DIRECTION DES ÉVALUATIONS ENVIRONNEMENTAL

**Rapport d'analyse environnementale
pour le projet de construction de l'usine AP60 du Complexe
Jonquière à Saguenay par Rio Tinto Alcan inc.**

Dossier 3211-14-031

Le 22 août 2011

FIGURE 7 : TRAITEMENT DES EAUX DE REFROIDISSEMENT DIRECT DU CENTRE DE COULÉE 45

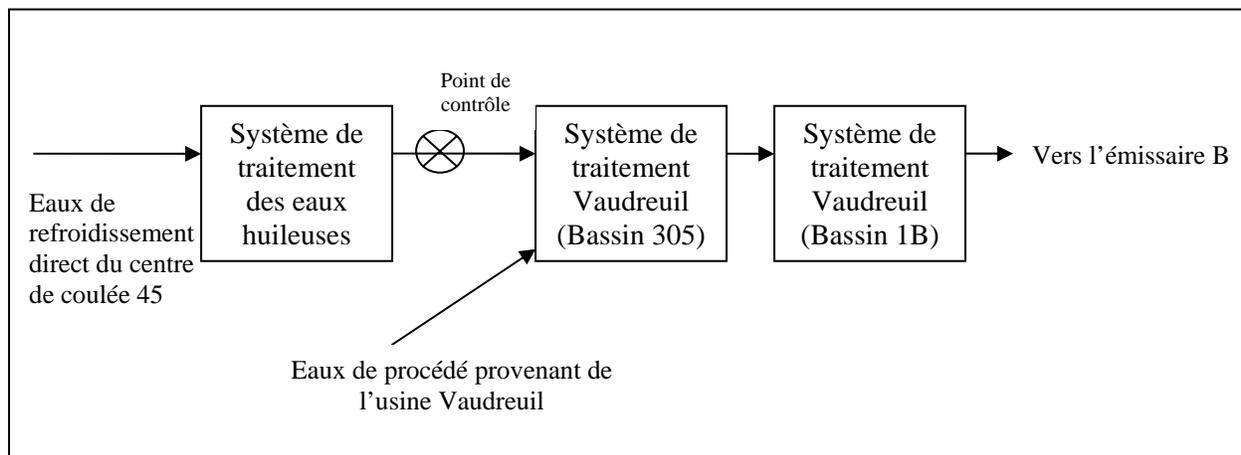
En raison de ce mélange d'eaux de procédé provenant de deux usines différentes, l'effluent « final » du centre de coulée 45 sera situé directement à la sortie du système de traitement des eaux huileuses, et non au niveau de l'émissaire B. Un point de contrôle devra être installé à la sortie de ce système afin de vérifier le débit et la qualité des eaux traitées. Une fois contrôlées par rapport aux normes et critères en vigueur, les eaux pourront ensuite être acheminées vers le système de traitement de l'usine Vaudreuil (bassins 305 et 1B) pour y subir un second traitement. Elles seront ensuite rejetées au Saguenay via l'émissaire B.
